**Avis délibéré de la Mission Régionale d'Autorité environnementale
de Nouvelle-Aquitaine
sur un projet de centrale photovoltaïque au sol dans la commune
du Temple (33)**

n°MRAe 2025APNA26

dossier P-2024-17000

Localisation du projet : Commune du Temple (33)
Maître(s) d'ouvrage(s) : Société URBASOLAR/ Urba 259
Avis émis à la demande de l'Autorité décisionnaire : Le Préfet de la Gironde
En date du : 12 décembre 2024
Dans le cadre de la procédure d'autorisation : Permis de construire et autorisation de défrichement
L'Agence régionale de santé et le Préfet de département au titre de ses attributions dans le domaine de
l'environnement ayant été consultés.

Plan de masse du projet – extrait étude impact page 37

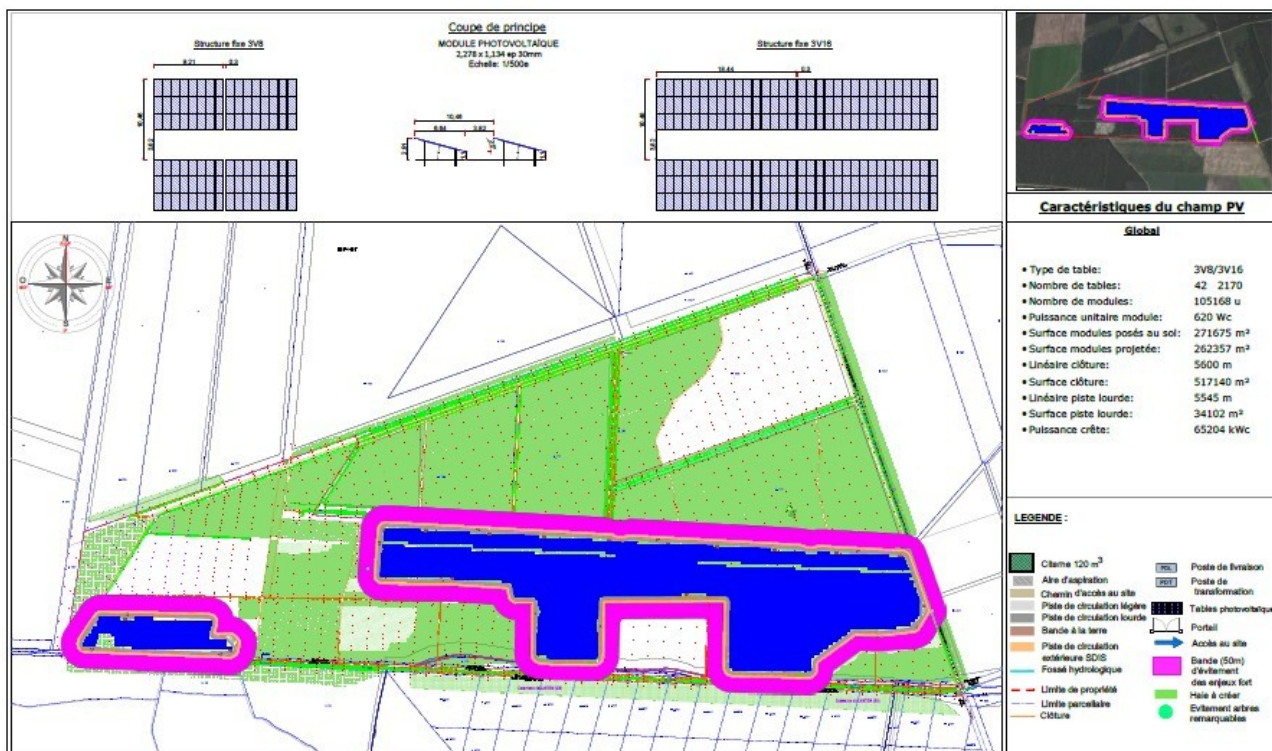
Le raccordement du parc photovoltaïque au réseau public d'électricité fait partie intégrante du projet, bien que faisant l'objet d'une autorisation distincte à venir, portée par un autre opérateur.

La MRAe recommande que les enjeux environnementaux liés aux opérations de raccordement soient précisés. Une matérialisation du tracé prévisible via une cartographie plus détaillée, permettant de visualiser les espaces sensibles éventuellement traversés et les enjeux prévisibles (zones humides, cours d'eau), permettrait de mieux les appréhender.

Cartographie des habitats naturels sur le périmètre de la ZIP – extrait étude impact page 96

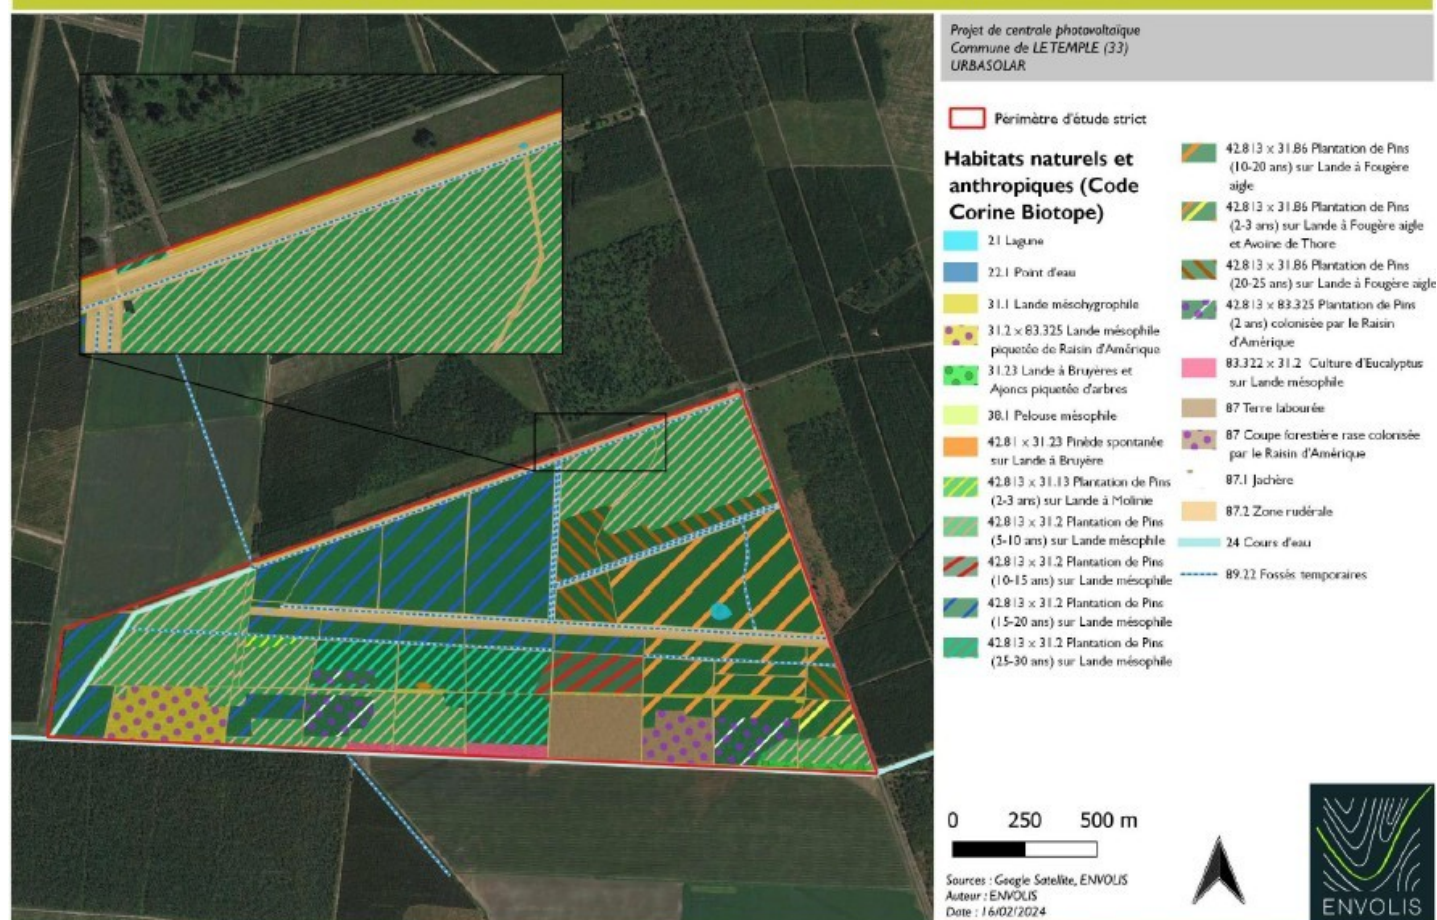
S'agissant des zones humides, un diagnostic basé sur le critère floristique a été effectué le 7 mars 2023. La Lande mésohygrophile, la Lande à bruyère éparse piquetée de Chênes pédonculés et une jeune plantation de pins sur Lande à Molinie sont trois habitats naturels caractéristiques de milieux hygrophiles. Au sud de la zone d'implantation potentielle, 9,3 ha de zones humides floristiques sont diagnostiqués dans l'emprise du projet.

Concernant le critère pédologique, la nature du sol en présence (PODZOSOL) ne permet pas de conclure sur son caractère humide ou non (74 sondages sur les 75 réalisés ne sont pas interprétables).

Le diagnostic des zones humides présenté est encore partiel. Un suivi piézométrique est en cours pour permettre une délimitation exacte des zones humides. **Des résultats d'une étude complémentaire sont encore nécessaires pour caractériser les zones humides potentiellement impactées par le projet.**
